Zeitschrift: Schweizerische Bauzeitung
Herausgeber: Verlags-AG der akademischen technischen Vereine
Band: 65/66 (1915)
Heft: 6

Wettbewerb für eine Kirche samt Pfarrhaus in Lyss.

Wettbewerb für eine Kirche samt Pfarrhaus in Lyss.

I. Preis. Entwurf Nr. 70.
Architekt *Hans Klauser* in Bern.
Fassade 1:600. — Lageplan 1:2000.

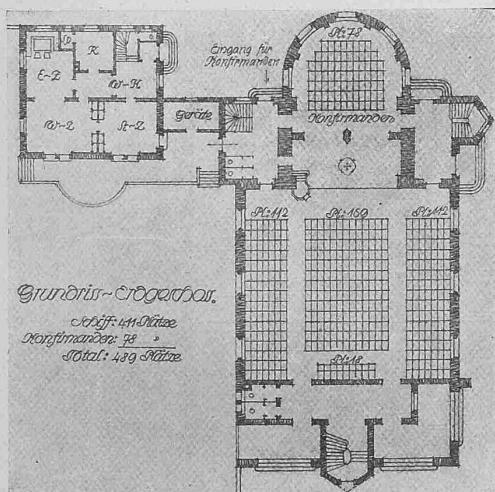
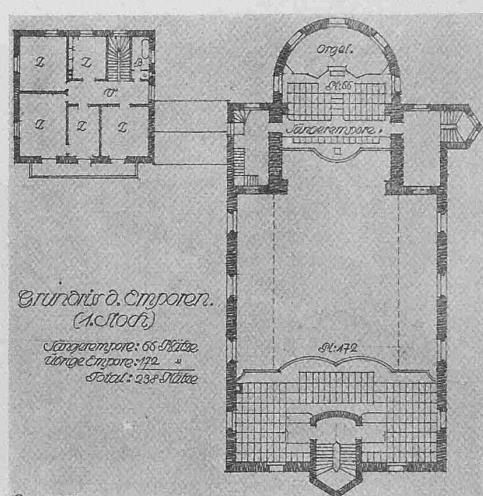
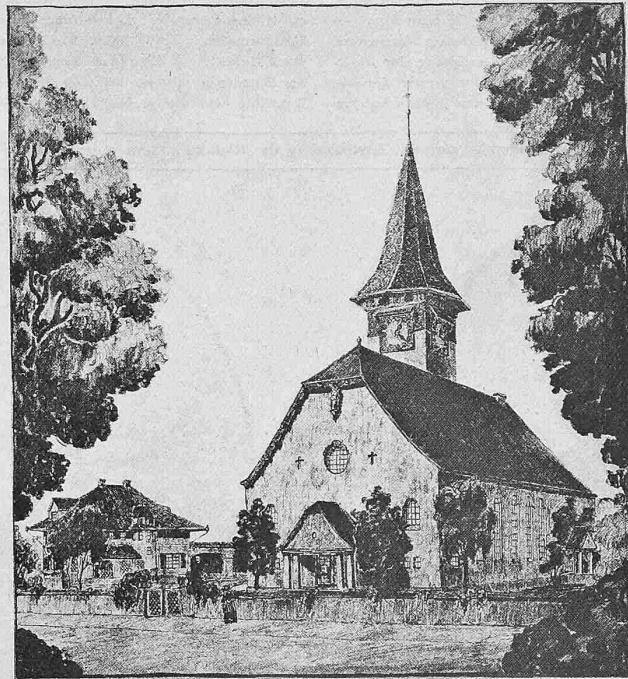
1. Rang: Nr. 70. „*Sursum corda*“. Das Projekt zeichnet sich aus durch grosse Auffassung und künstlerische Ausdrucksweise. Die Kirche wird dem Ortsbilde ein typisches Gepräge geben und sich samt dem Pfarrhaus gut in die Silhouette der Ortschaft einfügen. Die Situation macht es möglich, dass vom Hauptzugang her ein hübscher Blick auf die Eingangsseite der Kirche entsteht und gleichzeitig ein Kirchenplatz sich bildet. Die Ver-

bindung zwischen Kirche und Pfarrhaus ist gut gelöst. Dem Nachteil, dass das Pfarrhaus zu nahe an die Hauptstrasse zu liegen käme, kann durch eine kleine Verschiebung nach Osten und Norden abgeholfen werden. Bei der Kirche gefällt für die Eingangspartie die Variante besser; der Vierungsturm mit Spitzhelm gemäss

Gesamtbaumasse, besonders in der Variante, ist recht ansprechend. Der Kirchgrundriss ist einfach und von guten Raumverhältnissen, die Sängerempore gut angebracht. Die Variantenlösung wird auch den Haupteingang verbessern, der im Hauptprojekt zu lang gezogen ist.

Hauptprojekt findet mehr Anklang als der Freiturm mit Kuppel gemäss Variante. Die Raumwirkung des Innern verspricht gut zu werden wegen symmetrisch klarer und einfacher Anordnung des Grundrisses.

II. Preis, Entwurf Nr. 5. Motto: „Sonntagsfriede“. — Architekt H. Rufer in Lyss. — Schnitt und Grundrisse. — Masstab 1:600.

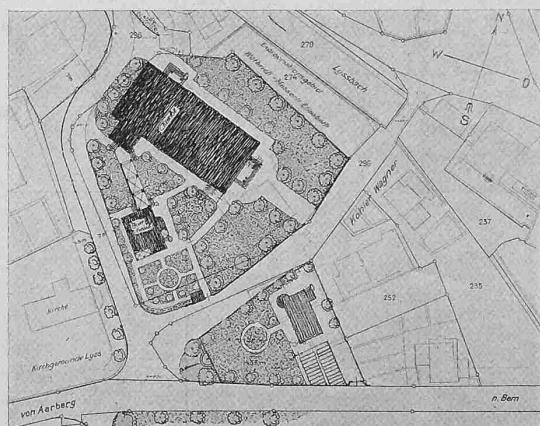
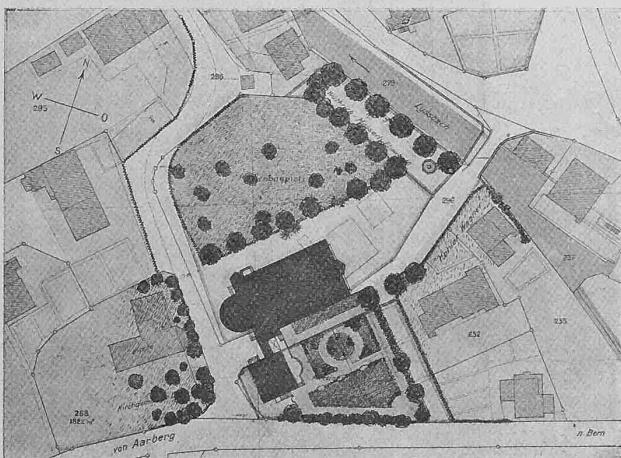
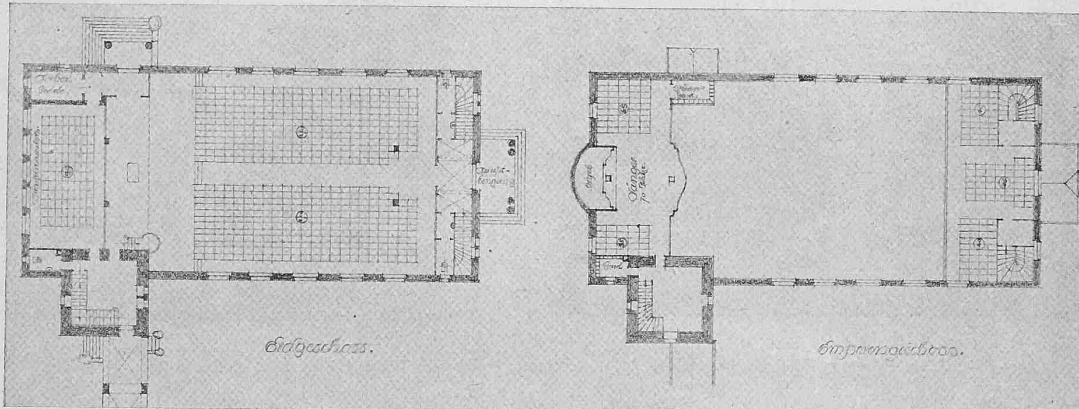
2. Rang: Nr. 5. „Sonntagsfrieden“. Die Situation macht ein Hervorrücken der Kirche und eine kleine Drehung des Pfarrhauses wünschbar, wodurch auch der Obstgarten gewinnen würde. Die Kirche zeichnet sich aus durch einfache, klare Grundform und schlichte, zu einer Dorfkirche gut passende Architektur. Einen Vorzug bildet auch die geräumige Orgelempore. Dagegen ist die Führung der Turm- und andern Treppen nicht einwandfrei und erscheint der Haupteingang zu Schiff und Empore etwas spärlich.

Schaubilder zum III. Preis, Entwurf Nr. 73. — Verfasser: Architekten Widmer, Erlacher & Calini in Bern.

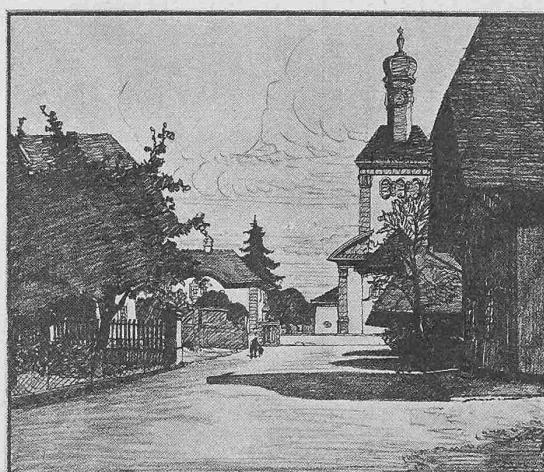
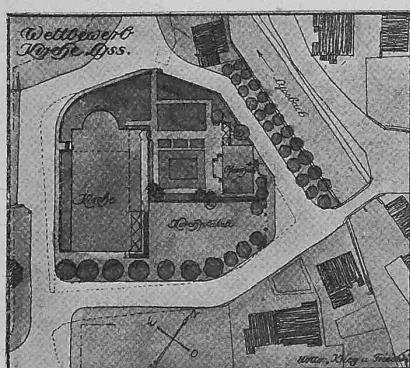
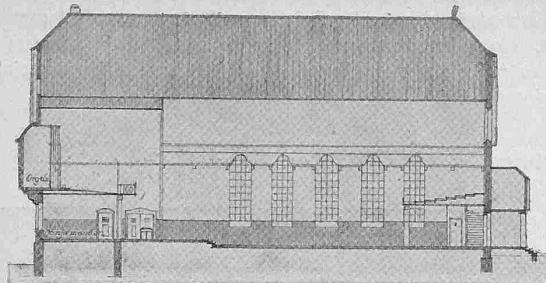
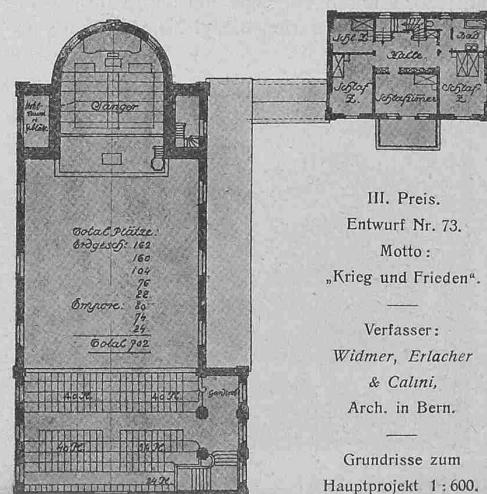
3. Rang: Nr. 73. „Krieg und Frieden“. Für die Situation ist die Variante vorzuziehen, weil das Pfarrhaus hier weniger beschattet wird. Eventuell würde sich eine Verlegung des Pfarrhauses auf die Westseite der Kirche empfehlen. Die Kirche steht quer zur Strasse, aber der Haupteingang ist doch in der Gehrichtung. Durch diese Querstellung des Haupteinganges wird aber die Uebersichtlichkeit des Grundrisses beeinträchtigt. Die allgemeine Haltung des Projektes und die Ausbildung des Innenraumes verrät eine künstlerische Hand, aber die Architektur verlangt ein ganz besonderes Milieu.
